# 福島第二原子力発電所 1号（2, 3, 4号）発電用原子炉 廃止措置計画認可申請について （審査会合における指摘事項の回答）

令和 2 年 9 月  
東京電力ホールディングス株式会社

### 令和2年7月2日の審査会合における指摘事項の回答

### 貯蔵量・搬出量の推移イメージ

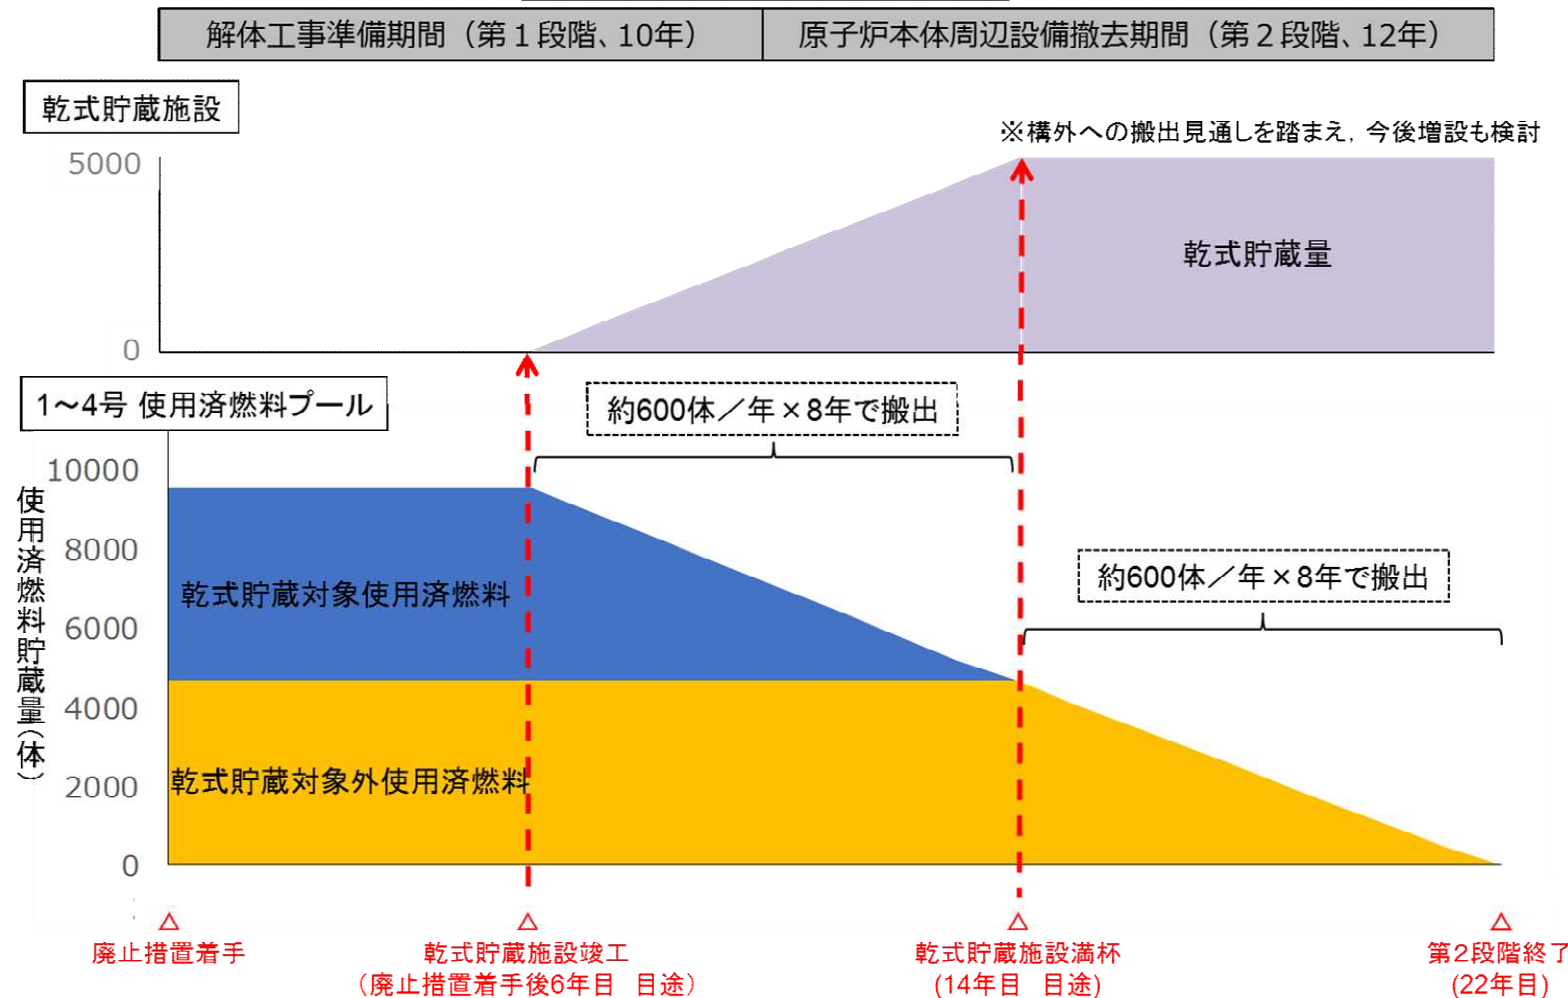
使用済燃料プールからの燃料搬出について、燃料の搬出先や貯蔵体数推移等のシミュレーションを示すこと。  
また、乾式貯蔵施設について、竣工時期や規模等を示すこと。

- 今回の搬出工程は、技術的に原子炉本体周辺設備等解体撤去期間（第2段階）の終了までに、使用済燃料プールから全ての使用済燃料を搬出することができることを示したものの。
- 乾式貯蔵施設については、竣工時期を廃止措置着手後6年目を目途、貯蔵規模を全貯蔵量の約半数として仮定。構外への搬出見通しを踏まえ、今後増設も検討。
- 使用済燃料プールからの搬出ペースについては、乾式貯蔵施設の竣工から第2段階の終了までの16年間で均等な搬出量（約600体／年）を想定。キャスク仕立実績から、上記搬出は技術的に可能と評価。

## 管理区域図，解体対象施設の配置

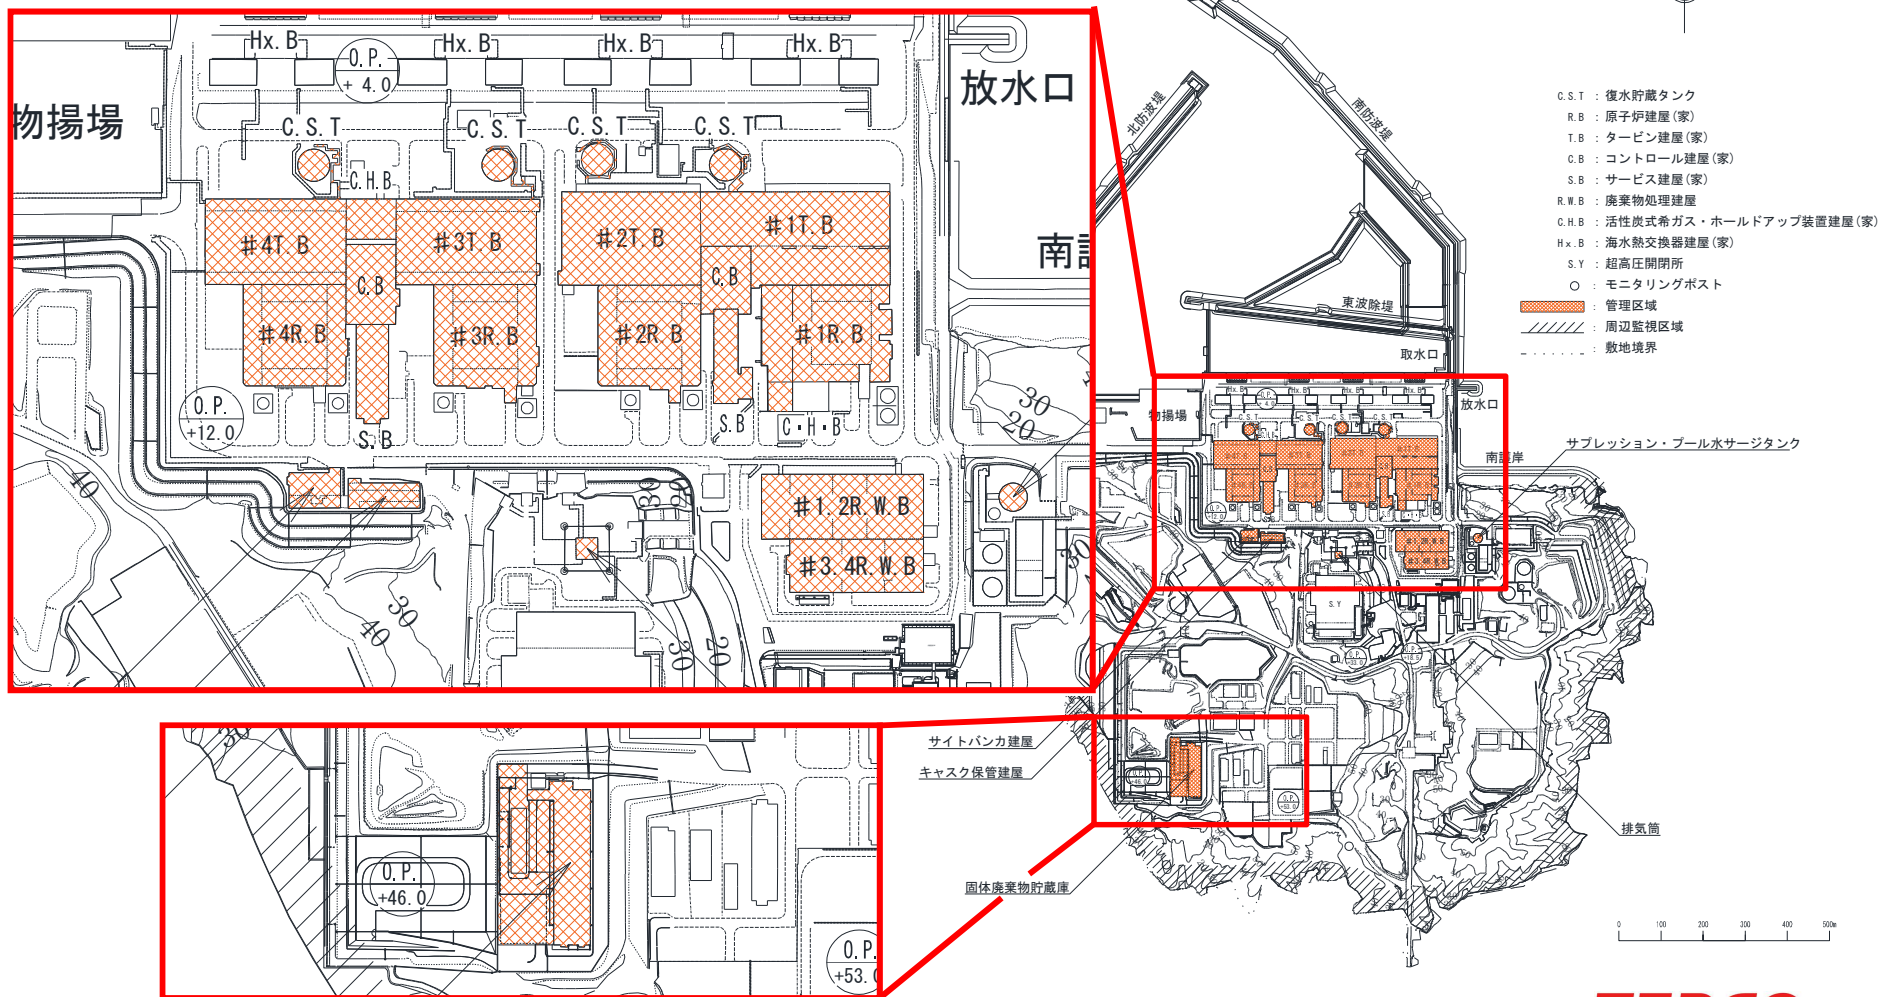
図面において、廃止措置対象施設とそれ以外の施設が区別できるように、申請書・審査資料に記載されている図面を明瞭にすること。
